Betrifft: Verkehrliche Stellungnahme zu vorgebrachten Anregungen und Bedenken zum Entwurf der B-Pläne Nr. 66 und Nr. 67 der Stadt Lauenburg für das Wohngebiet „Dornhorst“

**Bebauungsplan Nr. 67
Stadt Lauenburg/Elbe
ANLAGE 3
zur B-Planbegründung**

B-PLÄNE WOHNGEBIET "DORNHORST"
UND GEPLANTES VERKEHRLICHES
ERSCHLIESSUNGSSYSTEM

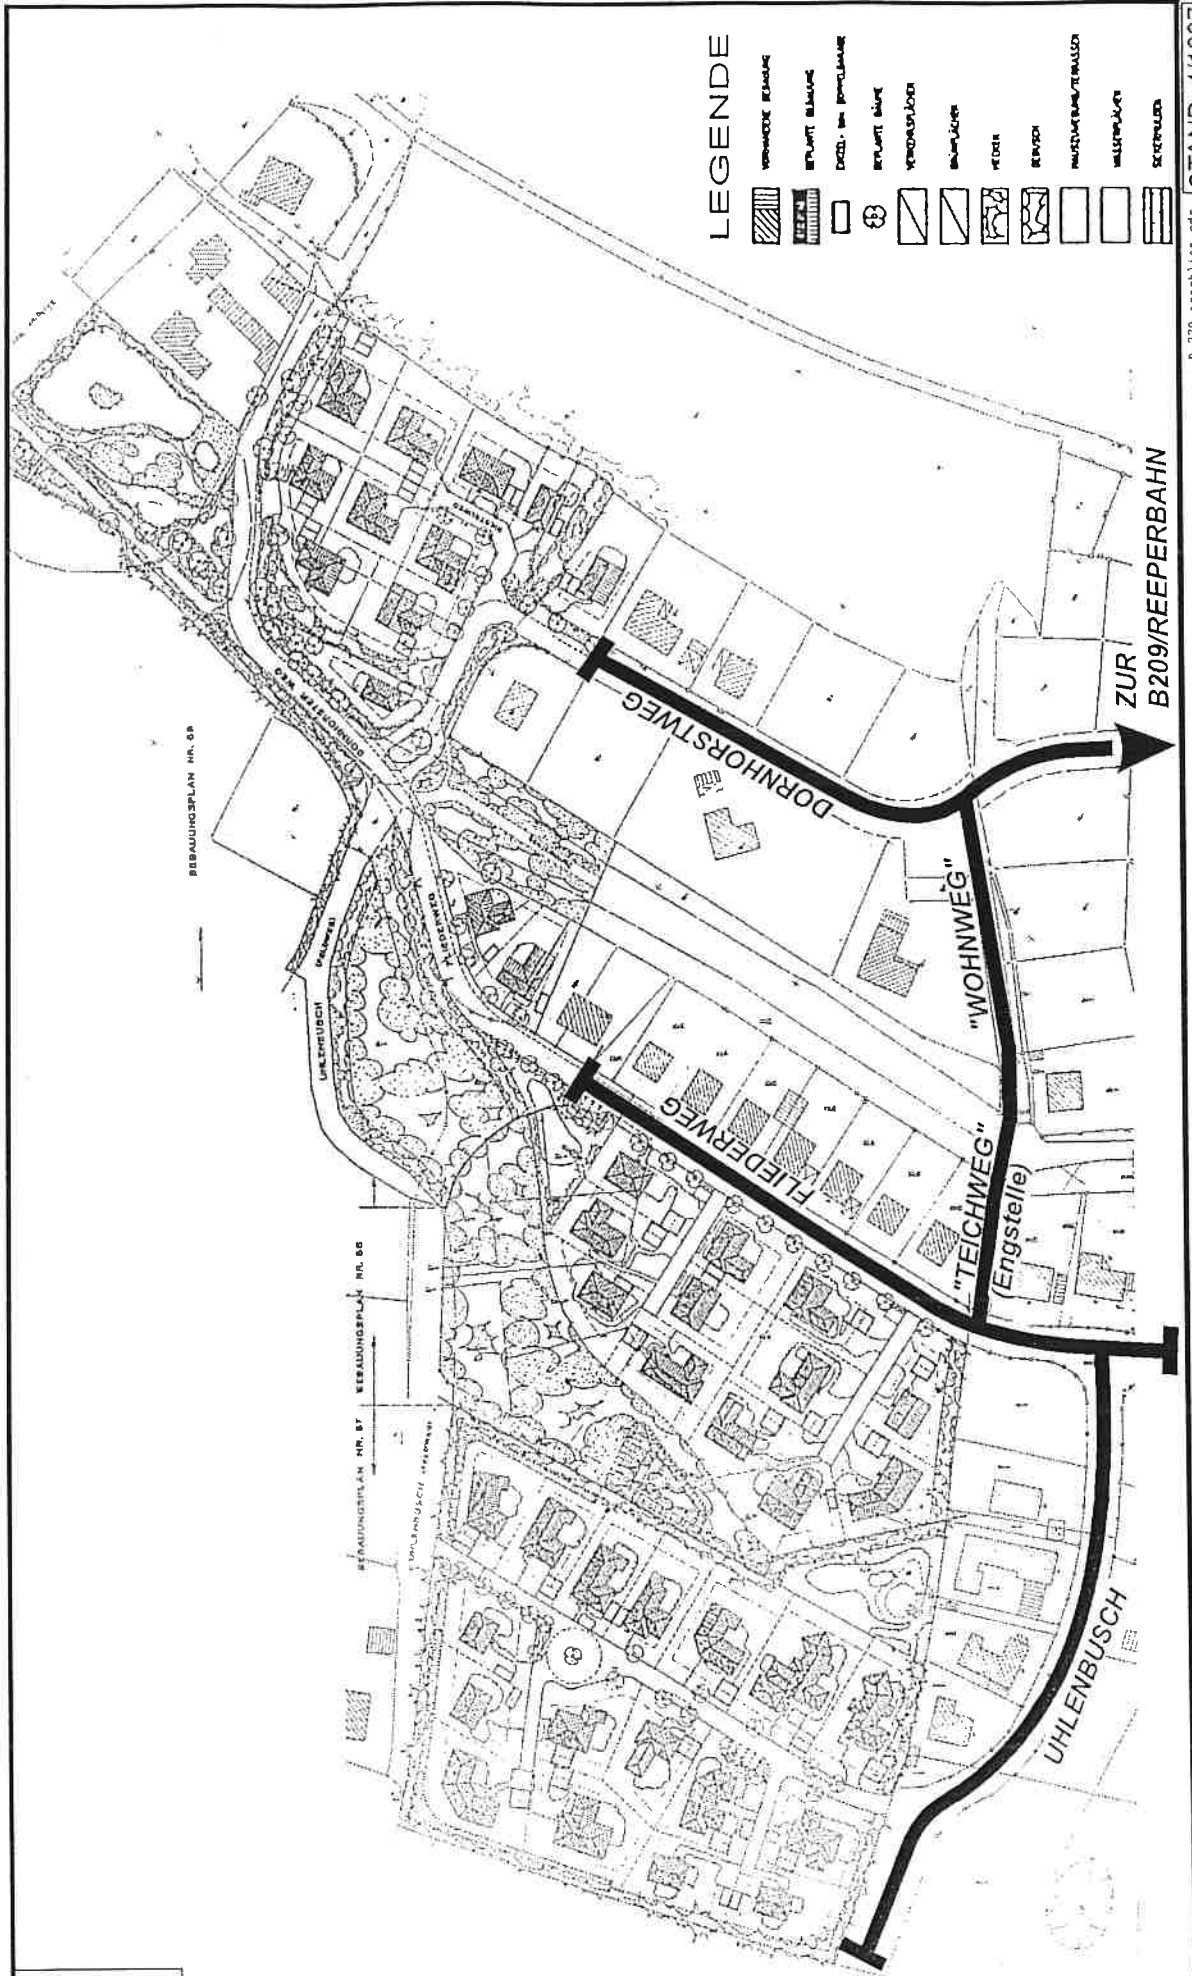
Die Planung sieht vor, das Wohngebiet, sowohl vom Büchener Weg aus östlicher Richtung, als auch von der Lütauer Chaussee (B 209)/Reeperbahn aus westlicher Richtung über den Dornhorstweg und den Fliederweg verkehrlich zu erschließen (vgl. Anlage 1). Ein Ausbau des Uhlenbusch Feldweges ist aus naturschutzrechtlichen/ökologischen Gründen nicht zulässig. Dieser wird damit weiterhin nur die Funktion der Befahrbarkeit zur Erschließung des Wohnhauses im nördlichen Bereich des Feldweges gewährleisten und als Fuß- und Radweg dienen. Der bislang zur Erschließung der Grundstücke an den Straßen „Uhlenbusch“ und „Fliederweg“ herangezogene, für motorisierte Verkehrsteilnehmer befahrbare und auf 5 m Breite eingengte westliche Abschnitt des Teichweges soll in Zukunft nur noch die Funktion eines Wohnweges übernehmen (vgl. dazu Anlagen 2 und 3).

VORHANDENES
ERSCHLIESSUNGSSYSTEM

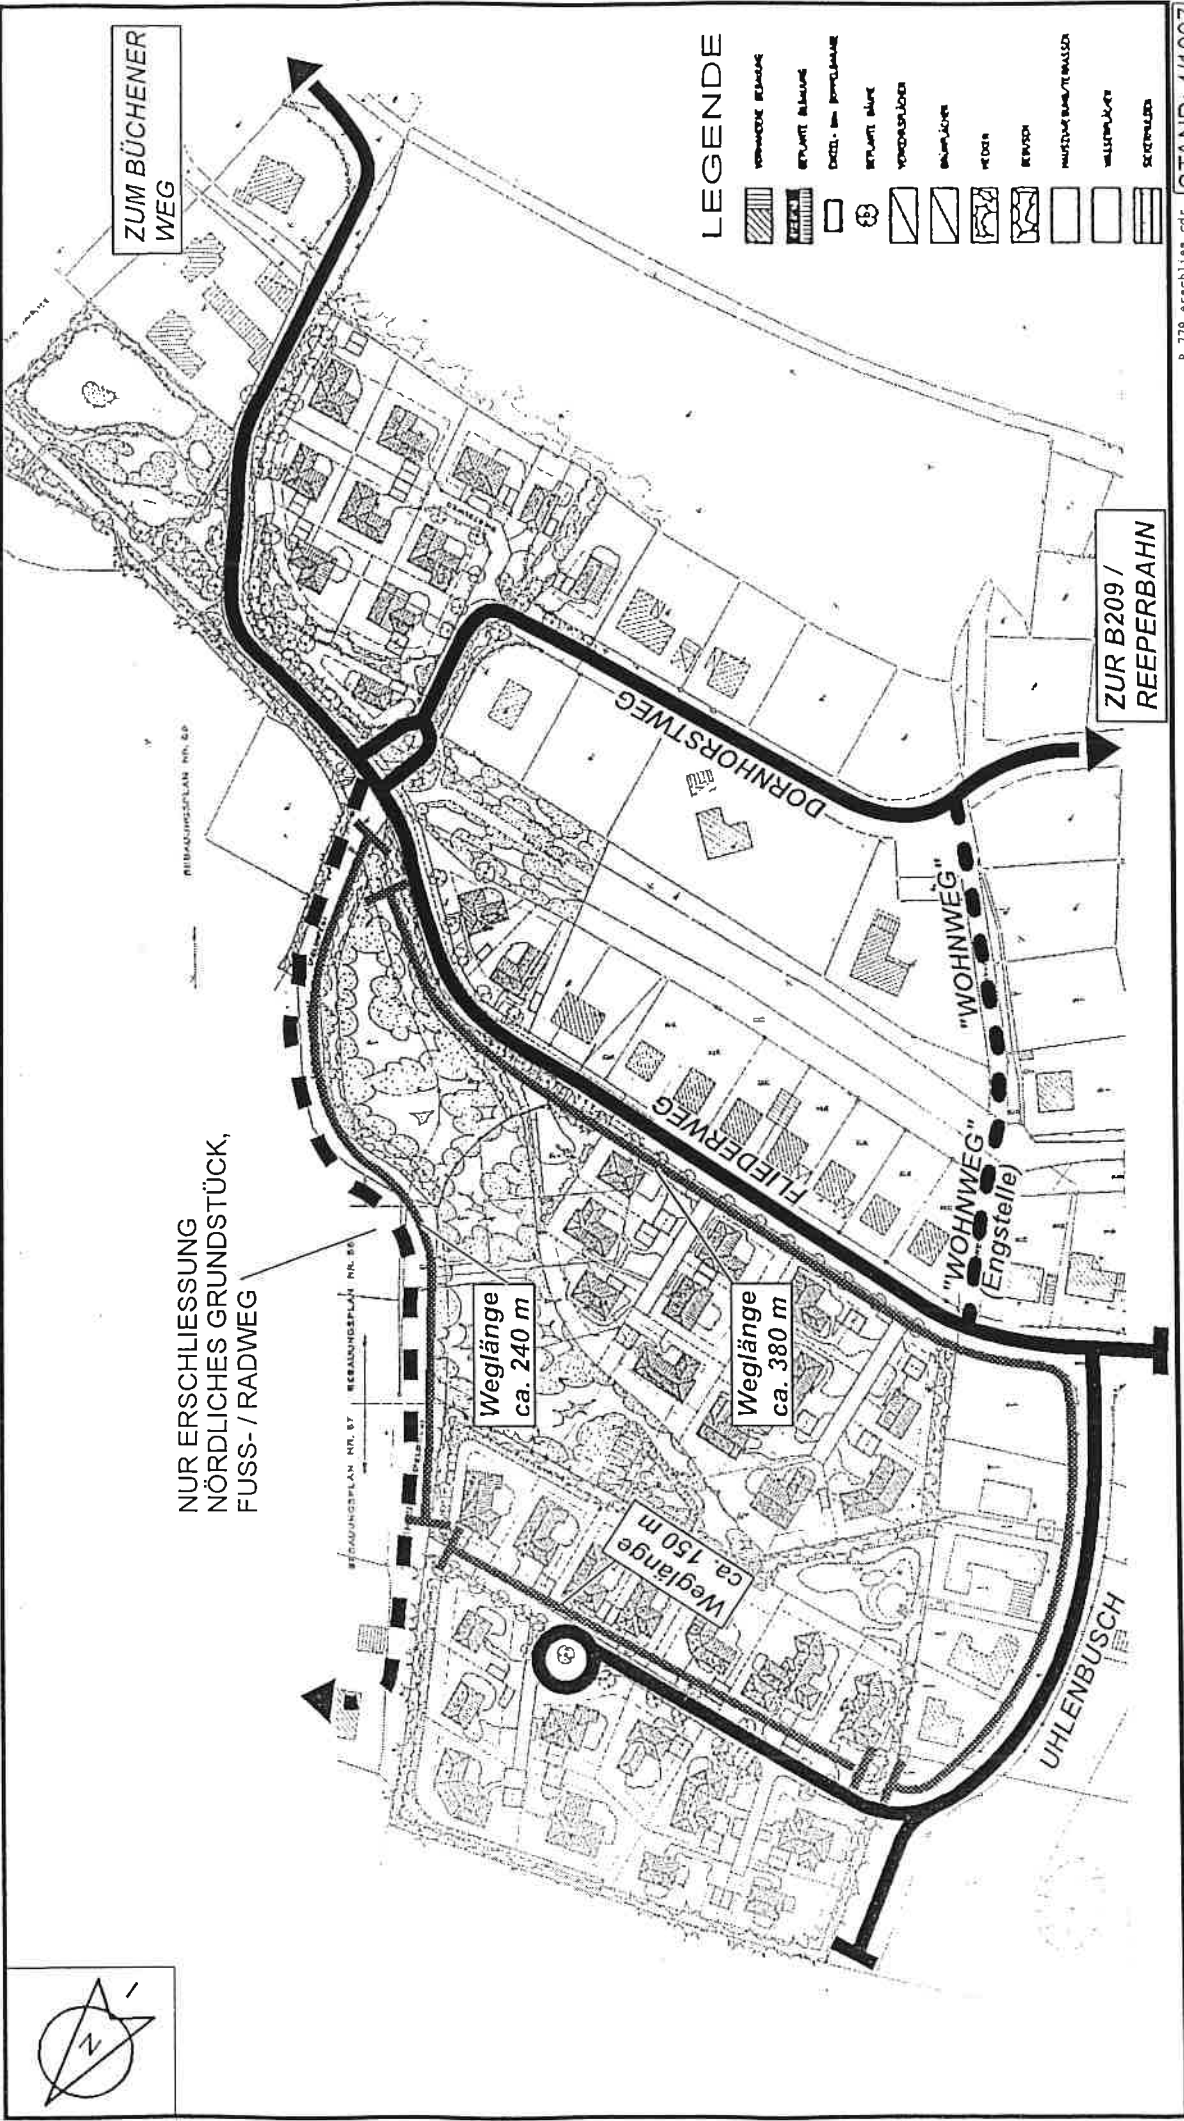
- Der Teichweg, der bislang die verkehrliche Erschließung der bereits bebauten Grundstücke an den Wohnstraßen „Uhlenbusch“ und „Fliederweg“ sicherstellte, führt bei einer Funktionsänderung zum „Wohnweg“ zu einer deutlicheren Umwegigkeit: vom Knotenpunkt Teichweg/Dornhorstweg zum Knotenpunkt Teichweg/Fliederweg beträgt die Entfernung bei der heute vorhandenen Erschließung ca. 150 m und erhöht sich durch das geplante Erschließungssystem (Führung über den Knotenpunkt Fliederweg/Dornhorstweg durch den Bedeutungswandel des Teichweges zum Wohnweg) auf ca. 450 m. Jedoch ist auch dies als zumutbar einzustufen mit vernachlässigbarem zeitlichen Unterschied zur Bewältigung der veränderten Weglänge.

- Eine Beibehaltung des Teichweges in seiner jetzigen Funktion zur Erschließung der Grundstücke an der Wohnerschließungsstraße „Uhlenbusch“ wäre sinnvoll, da dies eine **qualitative Verbesserung für eine umweltverträglichere Erschließung des Wohngebietes durch „kurze Wege“** gewährleistet und eine **Konzentration der Verkehre ausschließlich auf den Fliederweg vermeidet**. Zur Unterstützung einer Benutzung des Teichweges ausschließlich durch Kraftfahrzeuge der Anwohner im Zuge der Straßen „Uhlenbusch“ und „Fliederweg“ sollte das Verkehrszeichen Nr. 325 aufgestellt werden. Mit dem Teichweg als Verbindungsstraße zwischen dem Dornhorstweg und dem Fliederweg kann im Erschließungsstraßennetz des Wohngebietes Dornhorst **die bestmögliche Verteilung der vorhandenen und hinzukommenden Wohngebietsverkehre** erreicht werden.
